COMPLESSO COMMERCIALE "MALCANTON"  
RICHIESTA DI PROROGA E CAMBIO INTESTAZIONE  
GIUDIZIO DI COMPATIBILITÀ AMBIENTALE (VIA)

RELAZIONE INTEGRATIVA E PRECISAZIONI  
ALLA DOCUMENTAZIONE ISTANZA DI  
PROROGA PROVVEDIMENTO VIA

3					
2					
1					
0	INTEGRAZIONI LETTERA DEL 09-10-2017 PROT. N. 85064	Ottobre 2017	E. Musacchio	R. Davanzo	R. Davanzo
REV	DESCRIZIONE	DATA	REDATTO	VERIFICATO	APPROVATO

Estratto "Piano Gestione alluvioni - Carta delle zone allagabili e delle altezze idriche Tr=30 anni". In rosso ambito di intervento.

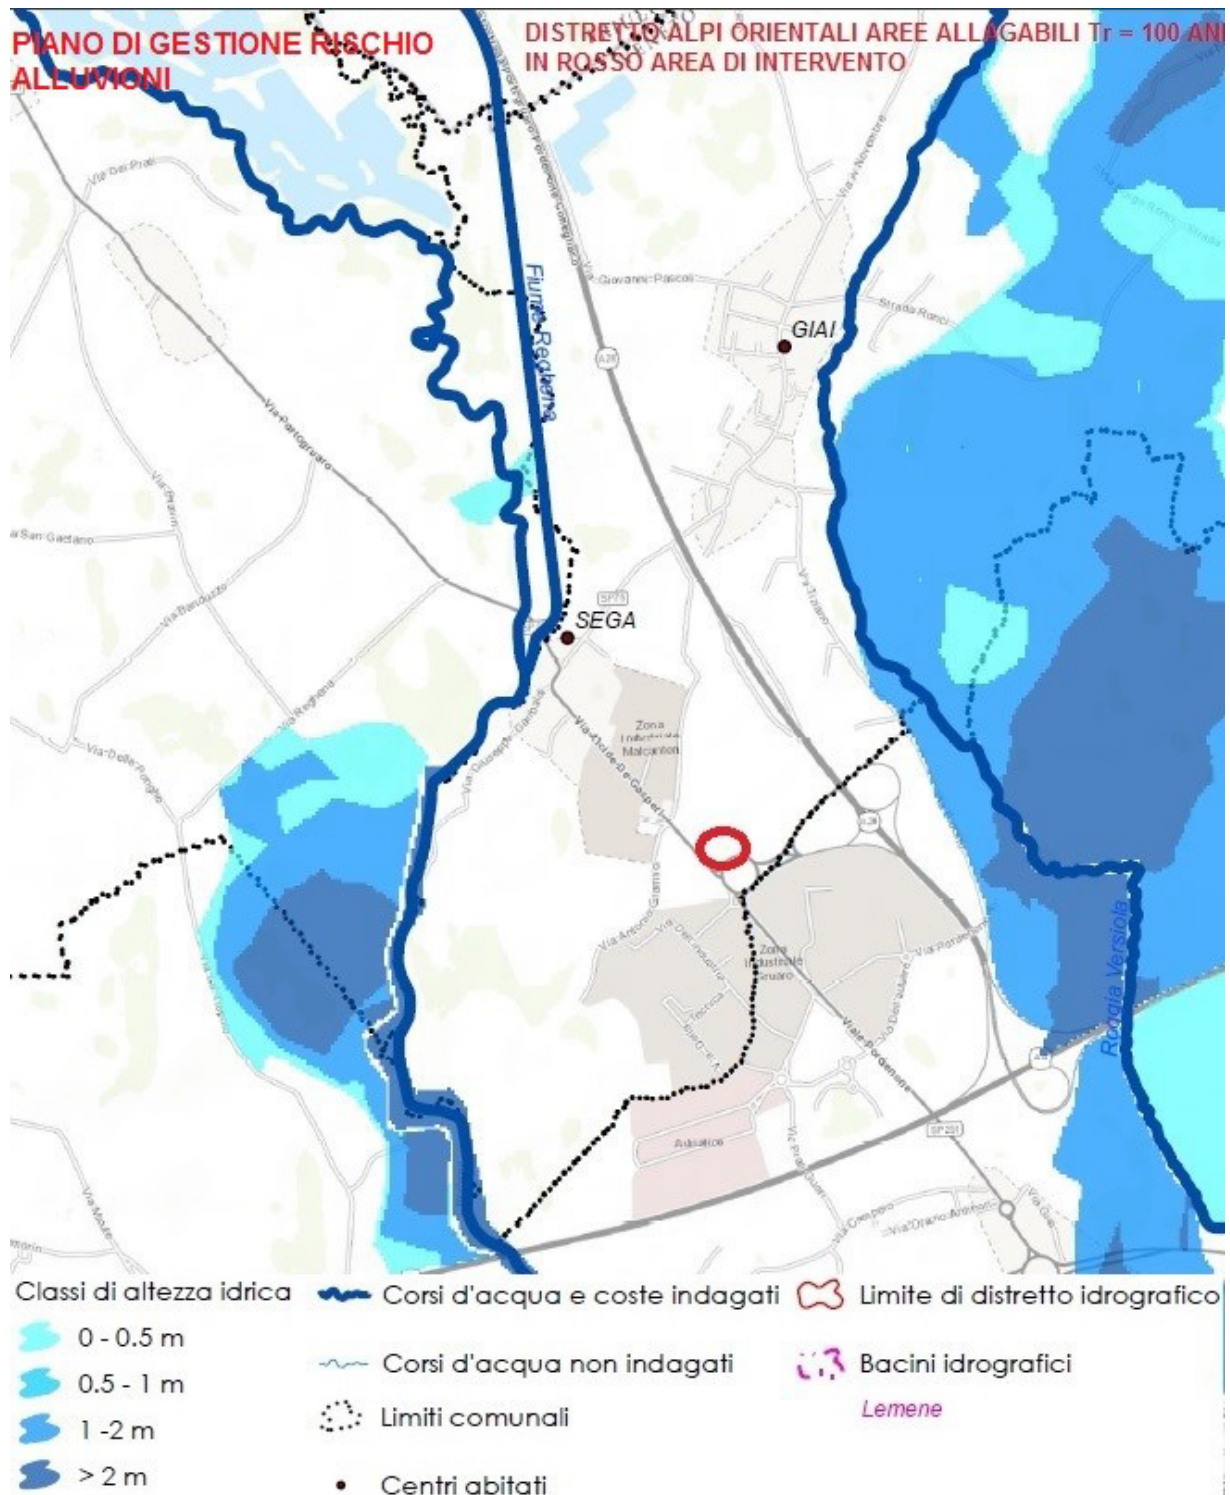
...”3 - Sia verificata la coerenza del progetto in parola con le aree a pericolosità idraulica individuate nel Piano di Gestione del Rischio Alluvioni (Direttiva 2007/60), approvato con Delibera del Comitato Istituzionale del Distretto Idrografico Alpi Orientali in data in data 03.03.2016”...

Il **progetto è perfettamente coerente** con le aree a pericolosità idraulica individuate nel Piano di Gestione delle Alluvioni (approvato in data 3.03.2016 con Delibera C.I. Distretto idrografico Alpi Orientali), in quanto risulta al di fuori delle aree allagabili individuate, come evidenziato nelle seguenti figure per i diversi tempi di ritorno.

L'ambito di intervento quindi risulta collocato in aree non allagabili sia per Tempo di ritorno pari a 30 che a 100 anni.

*Estratto "Piano delle Acque" del comune di Gruaro. Carta dei Fattori Potenziali di Pericolosità.*

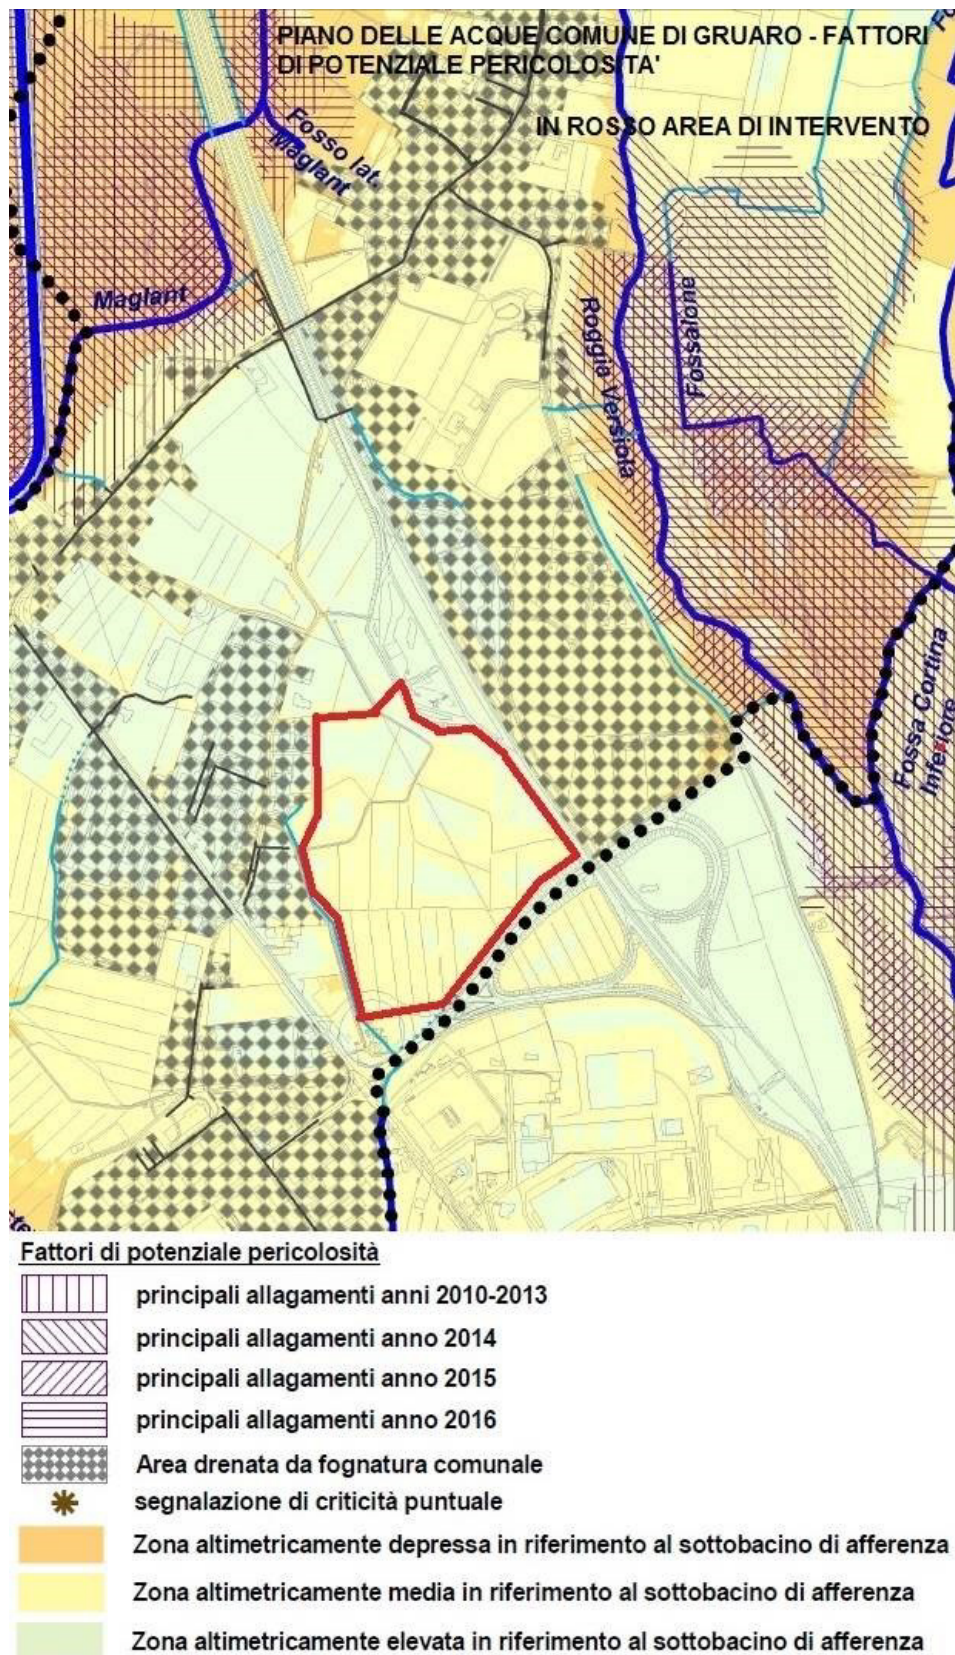
..."4 - Sia verificata la coerenza del progetto in parola con il piano delle acque del Comune di Gruaro Approvato con D.C.C. n. 2 del 04/02/2017"...

Il **progetto è coerente** anche con il Piano Comunale delle Acque di Gruaro, in quanto risulta esterno ad aree potenzialmente pericolose individuate nella Carta dei Fattori Potenziali di Pericolosità.

**L'ambito di intervento risulta entro un'area con giacitura altimetrica media o addirittura elevata rispetto al bacino di afferenza e non è stato soggetto a recenti allagamenti.**

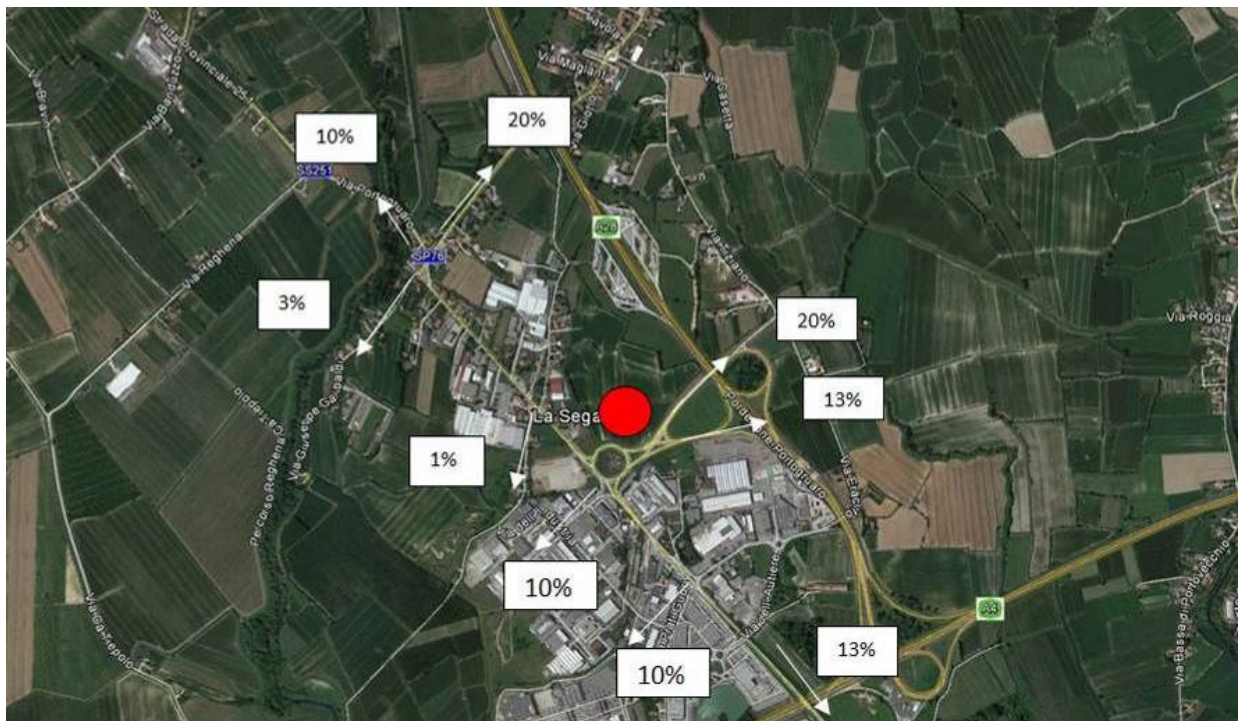
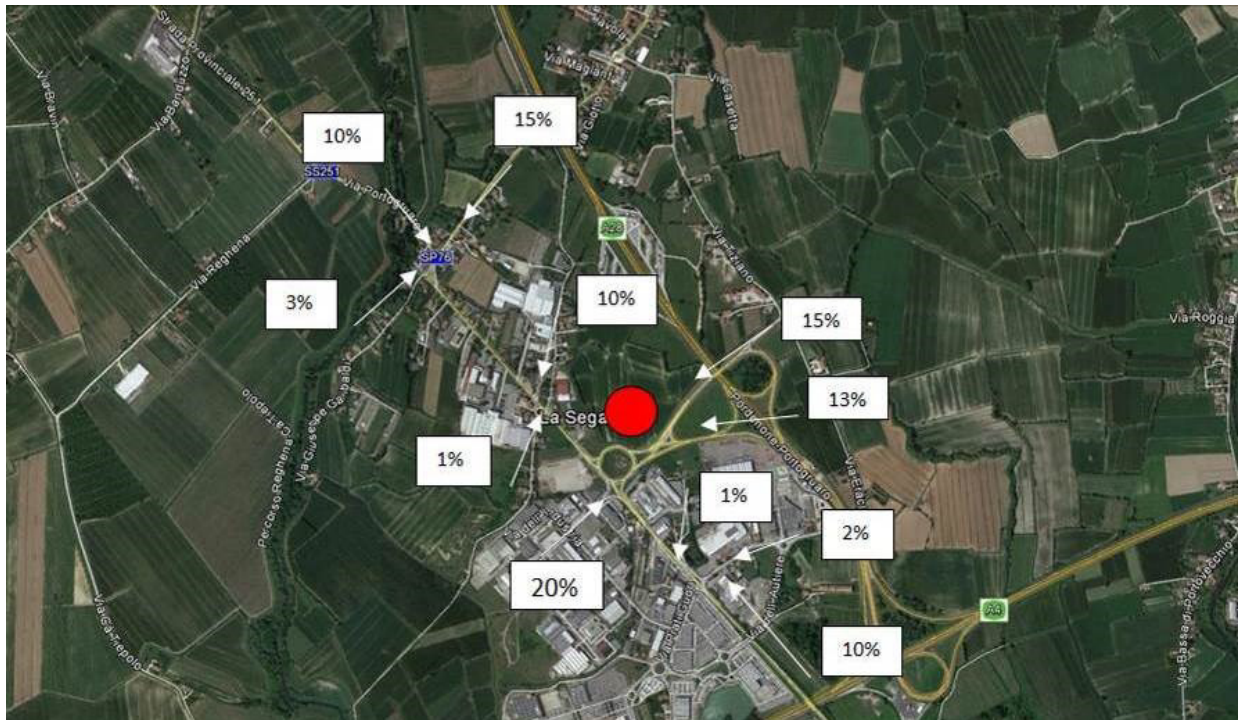
*..."Si segnala inoltre che nell'asta n. 5 via dell'Artigianato, viabilità a servizio di un area produttiva commerciale, sono stati previsti n. 190 veicoli diretti verso il nuovo centro commerciale (20% dei flussi attratti complessivi), mentre i veicoli di provenienza dal vicino centro di Portogruaro sono 95 (10% dei flussi attratti complessivi). Lo studio viabilistico pertinente all'originario SIA considerava un apporto viabilistico dal centro di Portogruaro del 40% e da via dell'Artigianato nullo. Alla luce di quanto sopra esposto si ritiene che la documentazione debba essere integrata con la rappresentazione grafica dei flussi di attratti e generati dalla struttura di vendita, unitamente alle considerazioni effettuate per le determinazioni di tali incrementi viabilistici."*

L'implementazione dell'area commerciale prossima alla nuova struttura aumenta, rispetto alle previsioni del 2012, i flussi generati/attratti dall'una e dall'altra e così la reciproca attrattività. E' usuale e verificato in altre aree commerciali composite che i clienti che si recano in una struttura, anche se con obiettivi mirati, successivamente ne visitino altre vicine, "cogliendo l'occasione". A maggior ragione nel periodo estivo, quando l'affluenza alle aree commerciali non è finalizzata al singolo acquisto, ma al trascorrere alcune ore in un sito diverso da quello di vacanza o residenza (per motivi legati alla meteorologia o a diversificazione delle scelte). Di ciò si è tenuto conto nella definizione della ripartizione degli spostamenti.

Il centro di Portogruaro, nello specifico, dispone di svariati attrattori di traffico, rispetto ai quali "Malcanton" è uno dei tanti, peraltro fruito insieme alle vicine strutture di vendita; maggiore l'attrattività nei confronti dei comuni e località limitrofe. Ciò spiega i dati adoperati.

Si evidenziano, nelle figure seguenti, le percentuali di ripartizione di Origini e Destinazioni, peraltro deducibili dalle matrici O/D.
